**De:** DE BACKER Denis <denis.debacker@spw.wallonie.be>  
**Envoyé:** mardi 16 novembre 2021 09:25  
**À:** Pinon Laurent  
**Objet:** RE: avis sur sécurisation de la N577 à hauteur de votre projet de nouvelle surface commerciale com324.182.974

Proposition du tourne à gauche

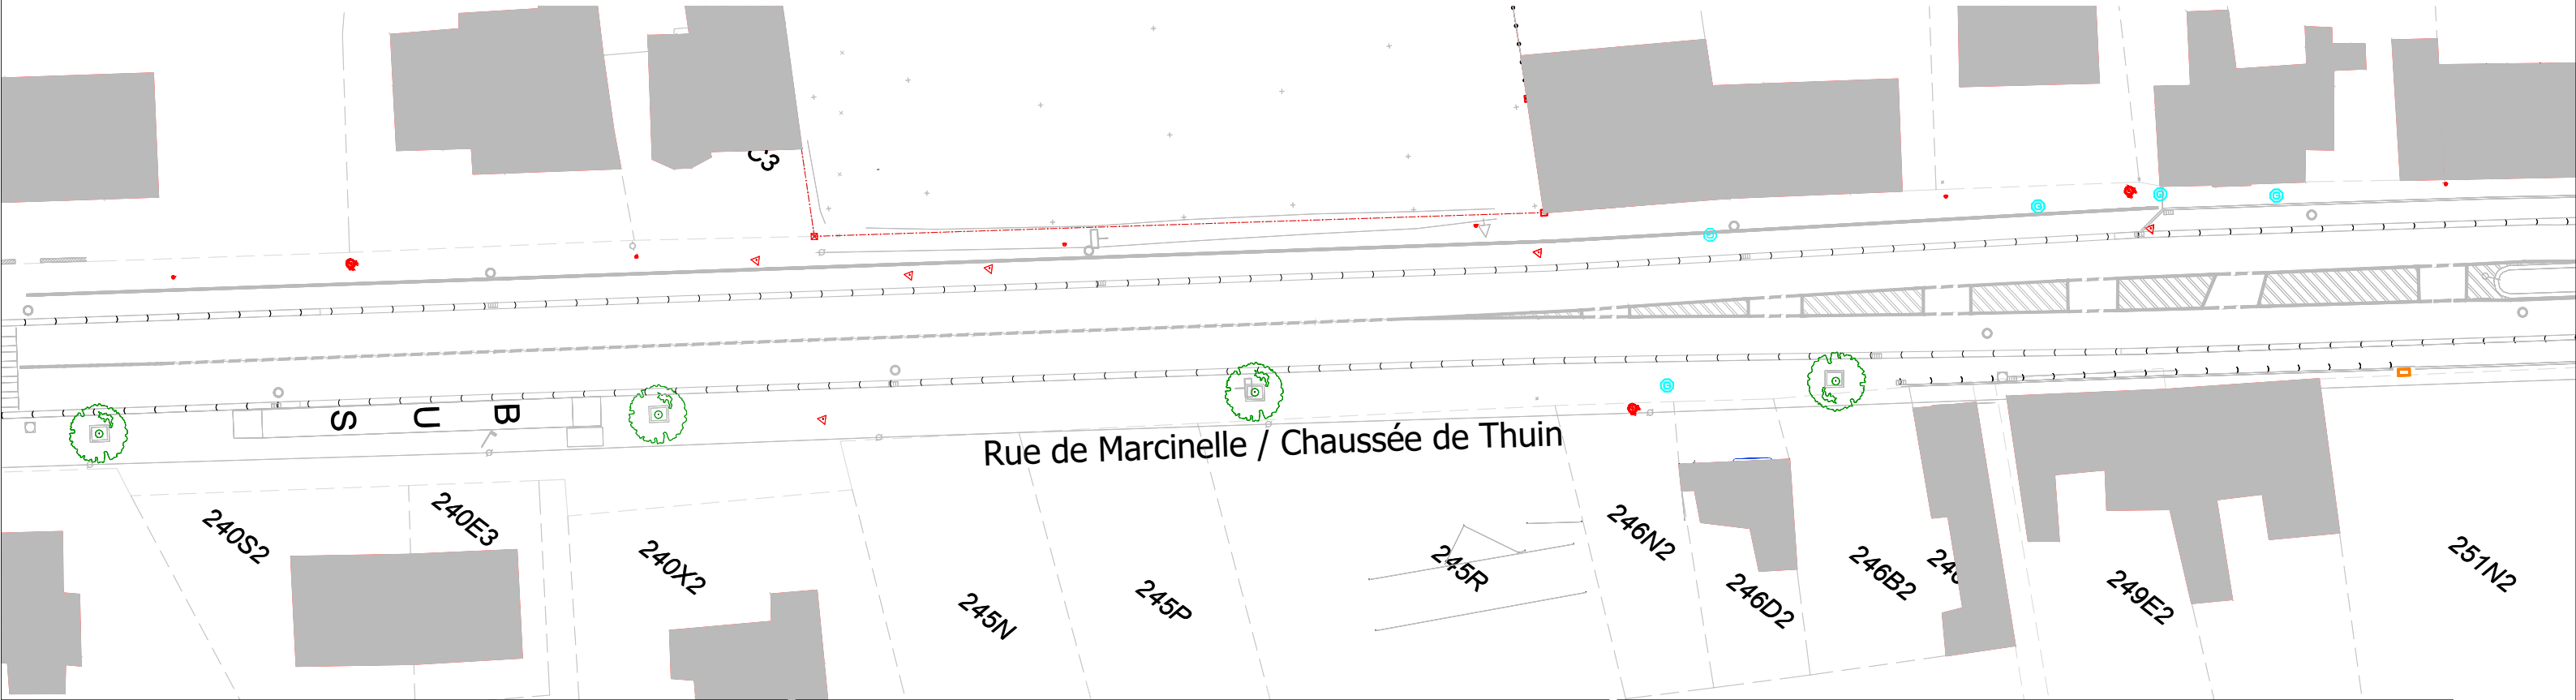
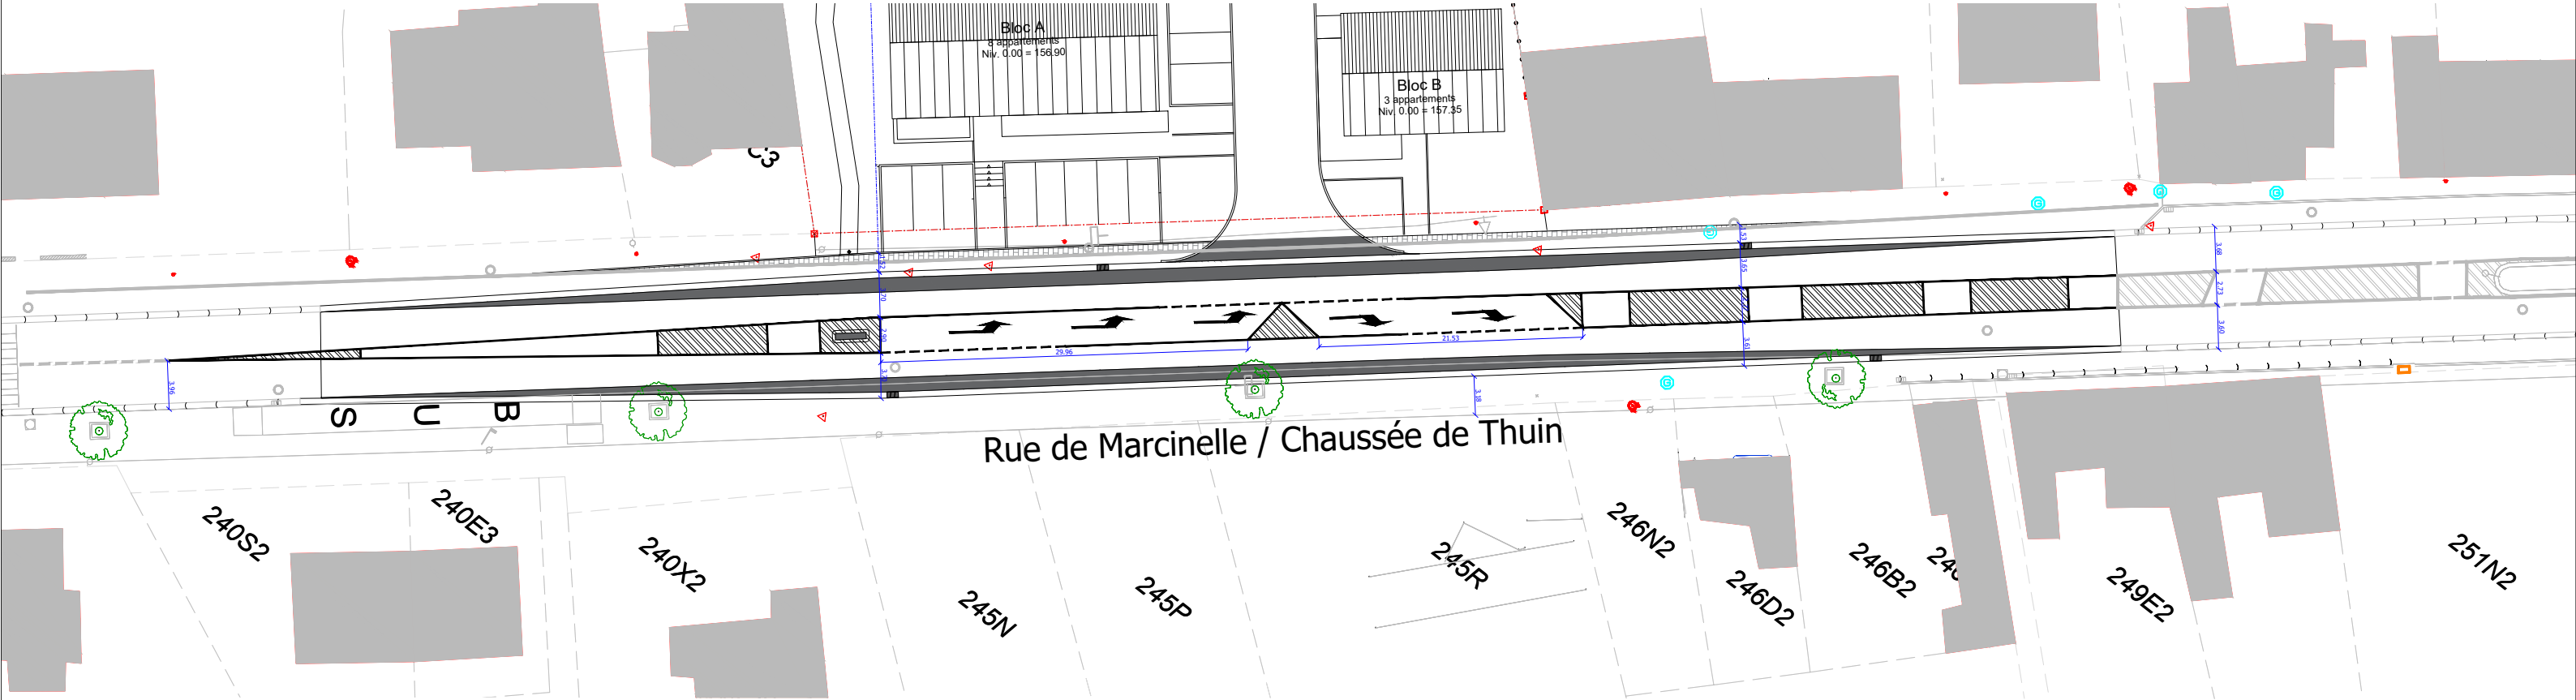
Dans les grandes lignes, ce projet répond bien à ce qui a été demandé. Le triangle strié situé dans l'axe de votre voirie, et qui sépare le tourne-à-gauche de la bande de lancement, risque de gêner les usagers souhaitant entrer ou sortir de votre site. Je vous invite donc à supprimer ce triangle. Le tourne à gauche et la bande de lancement seront simplement différenciés par les flèches au sol.

Je ne suis pas certain que la bande de lancement est vraiment nécessaire. Cette option a-t-elle été étudiée sur base de comptages ? Si tel est le cas, je vous invite à joindre cette étude à la demande de permis.
